Mission régionale d'autorité environnementale

**Avis de la Mission Régionale d'Autorité environnementale
de Bourgogne-Franche-Comté
sur le projet de parc éolien Voie du Tacot
sur la commune de Vaite (70)**

n°BFC-2020-2693

Carte de situation du projet (source : étude d'impact)

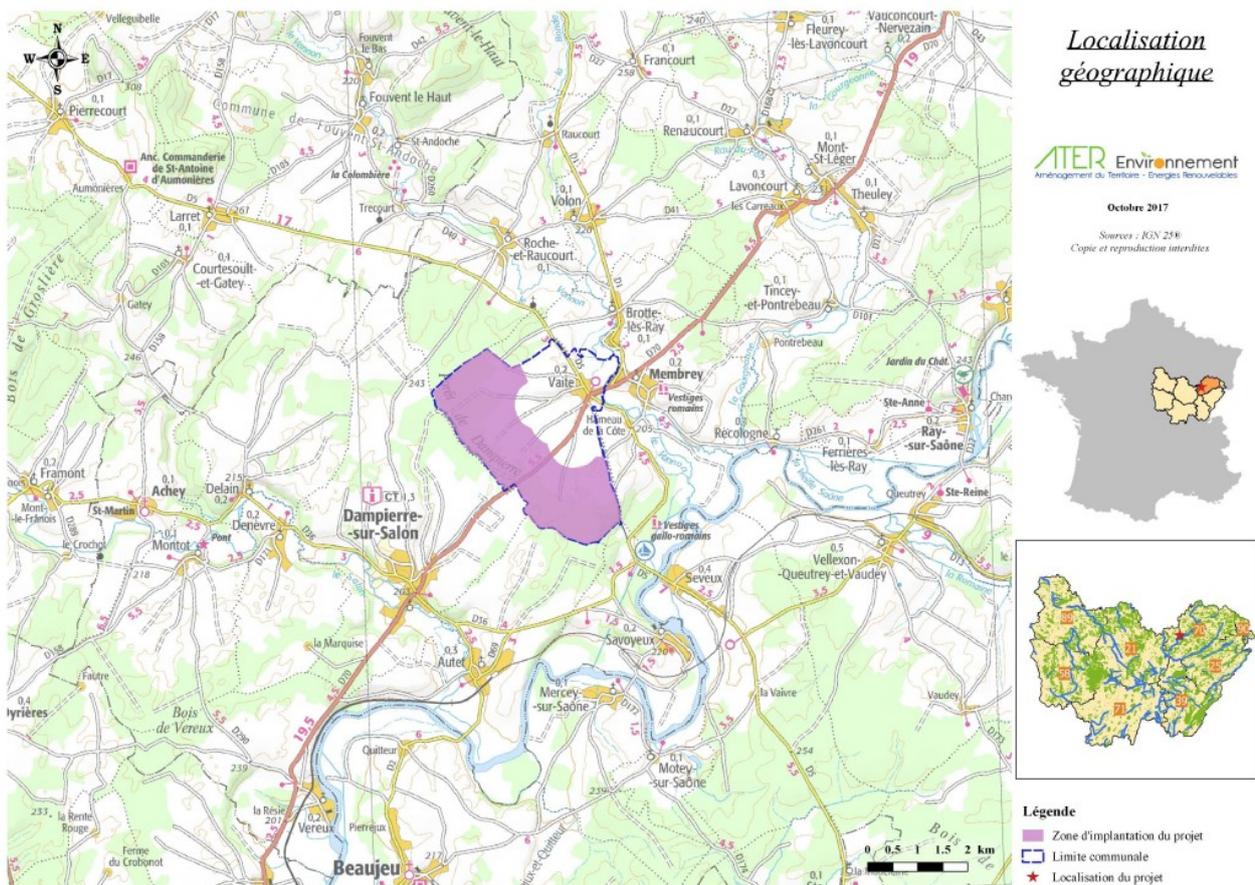
Certaines caractéristiques du projet ne sont pas encore arbitrées (type d'éoliennes, implantation de la base de vie en phase travaux, raccordement, durée de vie des installations) et cela nuit à la précision de l'évaluation des impacts du projet. **La MRAe recommande de compléter l'étude d'impact avec ces éléments manquants.**

Carte de localisation des aires d'étude de l'état initial de l'environnement (extrait de l'EIE)

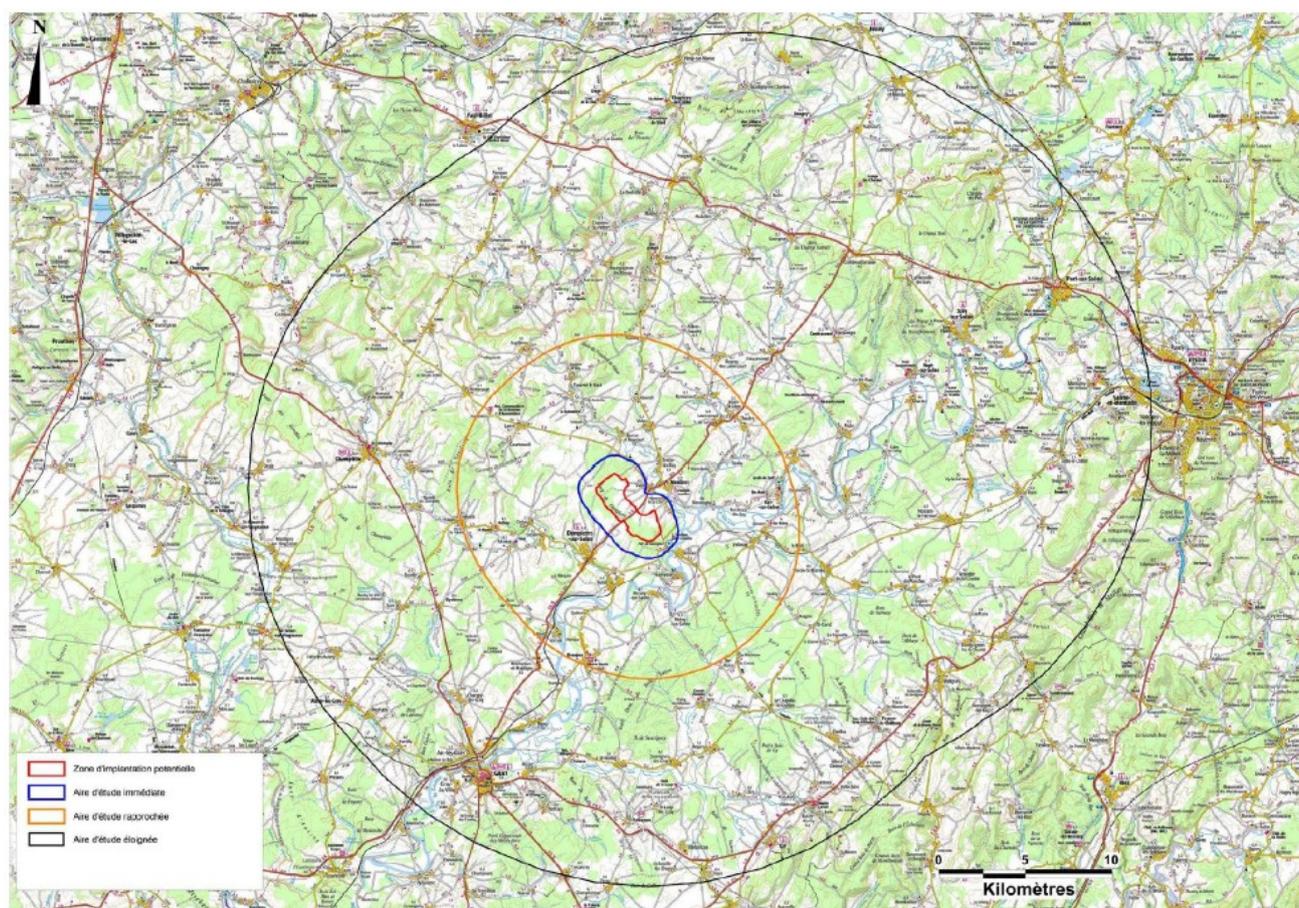
projets de la Voie du Tacot (cf. carte ci-dessous). Les justifications sur la définition de ces zones ne sont pas détaillées dans l'étude d'impact. Pour l'expertise spécifique aux chiroptères, les aires d'études considérées sont la ZIP et un périmètre de 30km autour.
